細小型ロボシリンダカタログ第3版訂正のお願い

「細小型ロボシリンダカタログ第3版(カタログ番号 CJ0143-3A)」の中で、下記のとおり記載内容に

1. RCA2-GS4N寸法図 (P40)

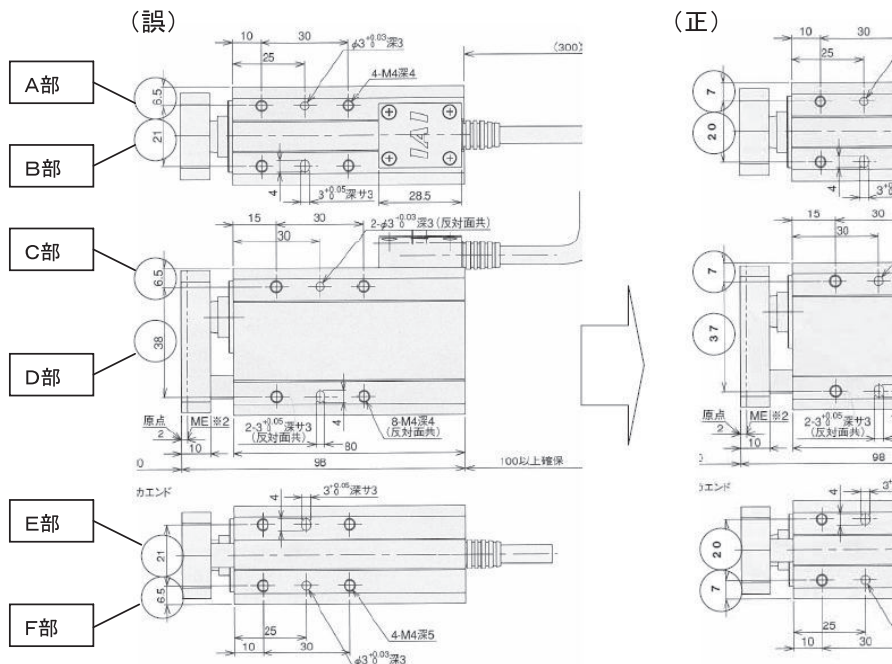
| ①A部寸法 | (誤) <u>6.5</u> | ⇒ | (正) <u>7</u> |
| ②B部寸法 | (誤) <u>21</u> | ⇒ | (正) <u>20</u> |
| ③C部寸法 | (誤) <u>6.5</u> | ⇒ | (正) <u>7</u> |
| ④D部寸法 | (誤) <u>38</u> | ⇒ | (正) <u>37</u> |
| ⑤E部寸法 | (誤) <u>21</u> | ⇒ | (正) <u>20</u> |
| ⑥F部寸法 | (誤) <u>6.5</u> | ⇒ | (正) <u>7</u> |

2. ASEPコントローラ型式 (P102)

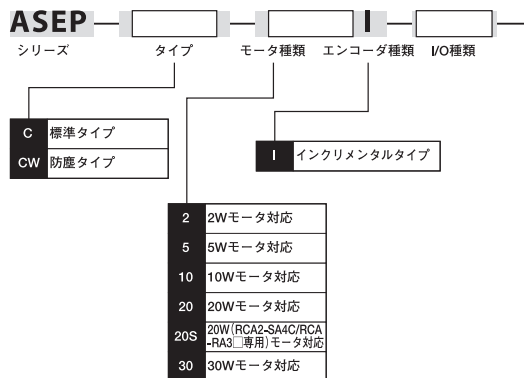
アクチュエータオプションでLA(省電力対応)を選択した場合は、コントローラ型式のエンコーダ種類の後ろにLAを記入して下さい。
